AGGIORNAMENTO PROGETTO ESECUTIVO

Rigenerazione dell'Impianto Sportivo di Bagnolo di Po ai fini della pratica sportiva e dell'inclusività degli spazi mediante rifacimento degli spogliatoi e delle aree pertinenziali esterne.

A₁b

FASCICOLO PARERI ENTI

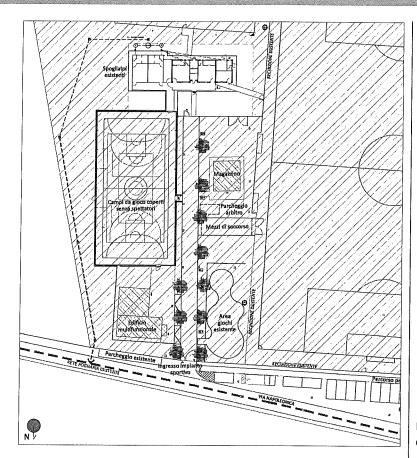
al progetto dell'impianto fognario interno di cui all'oggetto, come indicato nella relazione e negli elaborati grafici allegati alla richiesta, rif. Tavola "A10 datata Settembre 2020". Evidenzia che:

- > Il parere favorevole è subordinato all'eventuale esecuzione dei lavori di predisposizione del pozzetto di allacciamento alla pubblica fognatura ed alla realizzazione delle opere interne secondo la relazione e gli schemi indicati negli elaborati grafici presentati.
- Eventuali modifiche dovranno essere preventivamente autorizzate dalla scrivente Società.
- Opere eseguite difformemente da quanto approvato, che contrastano con il funzionamento della fognatura pubblica, dovranno essere eliminate a cura e spese del richiedente che si assume ogni e qualsiasi responsabilità in merito.
- A lavori ultimati dovrà essere richiesto l'assenso allo scarico tramite SUAP di competenza.
- Sono fatti salvi i diritti di terzi.

1. Le vasche di decantazione devono essere dimensionate in base al numero degli abitanti equivalenti previsti.

- 2. Gli scarichi dei bagni devono recapitare in vasca biologica, dimensione minima Ø 100 cm H 100 cm, dotata di separatore di fondo.
- 3. Le acque meteoriche devono essere smaltite per dispersione sul suolo.
